Projet éolien De Soudron

**Note Ecologique modificative
Janvier 2024**

**Dossier de Demande d'Autorisation Environnementale
Communes de Soudron et Cheniers**

**Suppression d'une éolienne pour chaque projet
INCIDENCES SUR LES MILIEUX NATURELS**

FONCTIONALITÉS CHIROPTÈRES ET VARIANTE SANS E4

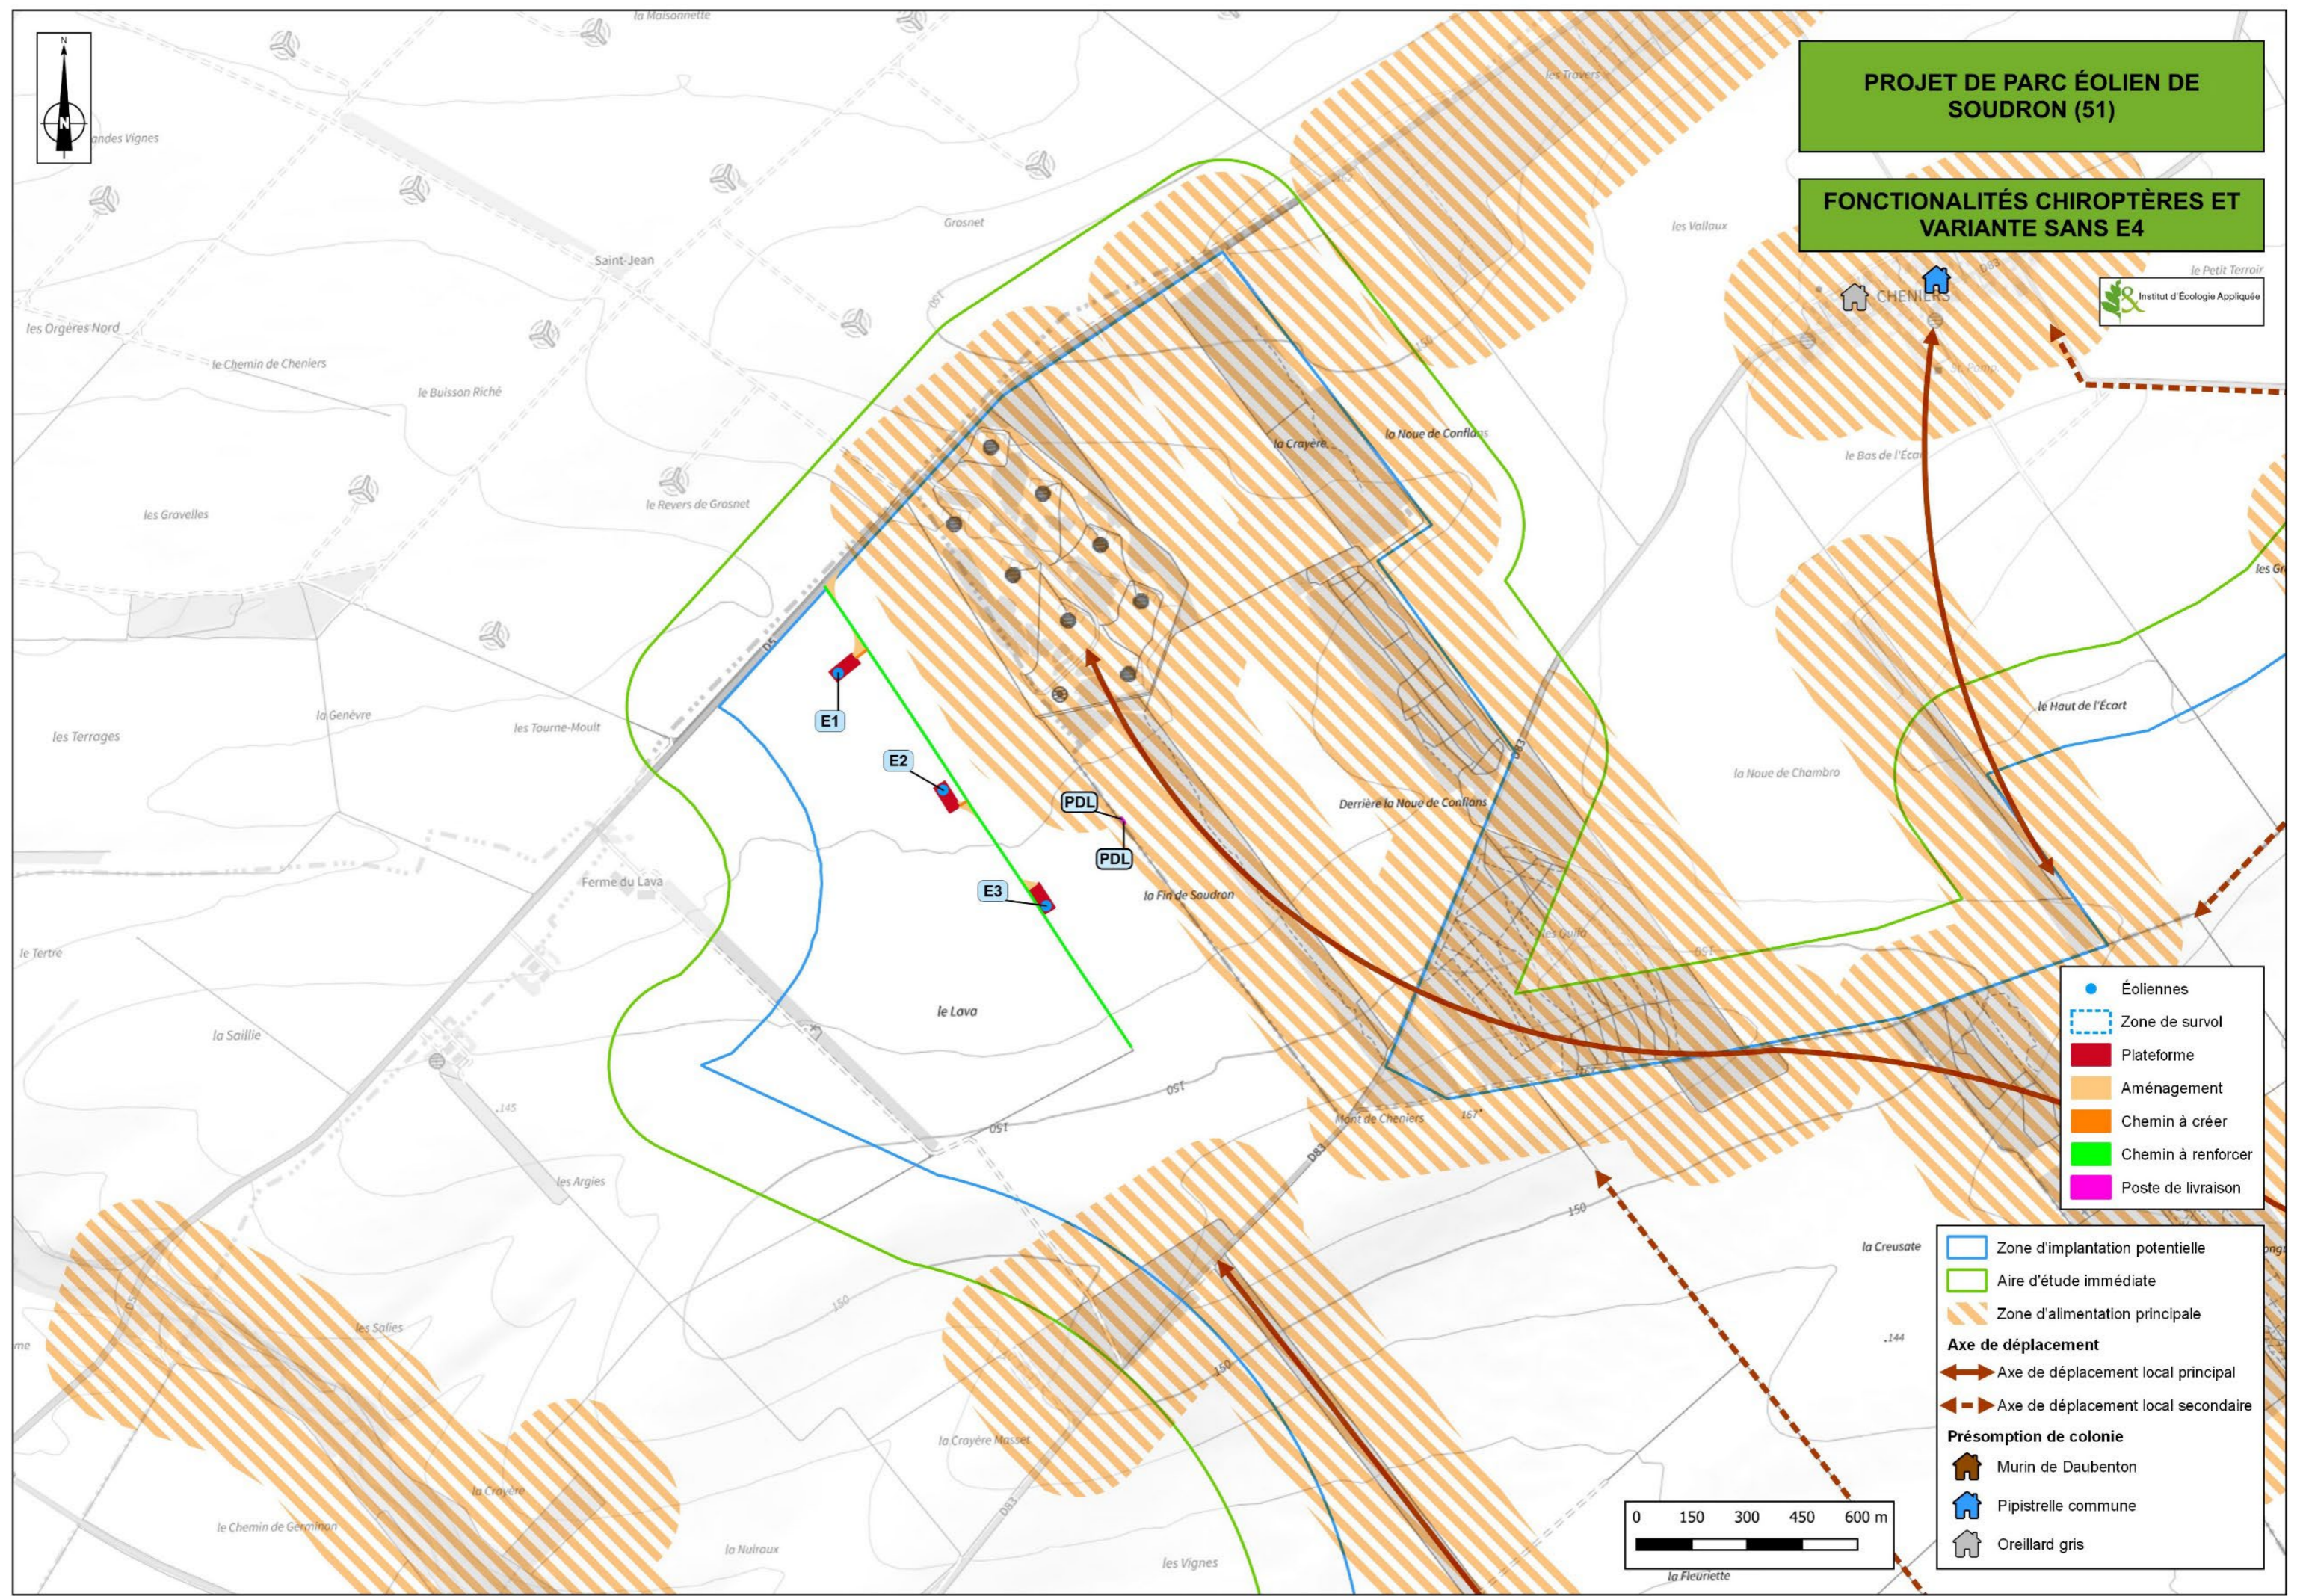
La suppression de E4 annule évidemment le risque de collision porté par cette éolienne.

Toutefois, l'impact final pour les chiroptères lié à l'implantation des 3 autres machines n'induit pas de modification dans la qualification des impacts dressés à l'échelle du parc à savoir :

La suppression de E4 n'entraîne donc pas de modification significative du niveau d'impact, les risques identifiés s'appliquant sur la totalité du parc.

Ainsi, les mesures prévues initialement sont maintenues et restent appropriées avec la suppression de cette machine. Il s'agit des mesures suivantes :

Arrêt du fonctionnement pour l'ensemble du parc selon les conditions suivantes :

- du 15/05 au 15/10 séquencé en trois phases, comme suivant :
 - 15/05 au 15/07 avec une vitesse de vent inférieure à 5 m/s,
 - 16/07 au 15/09 avec une vitesse de vent inférieure à 7 m/s,
 - 16/09 au 15/10 avec une vitesse de vent inférieure à 5 m/s,
- pour des températures supérieures ou égales à 13°C,
- à partir du coucher du soleil et jusqu'à 2 heures avant le lever du soleil.
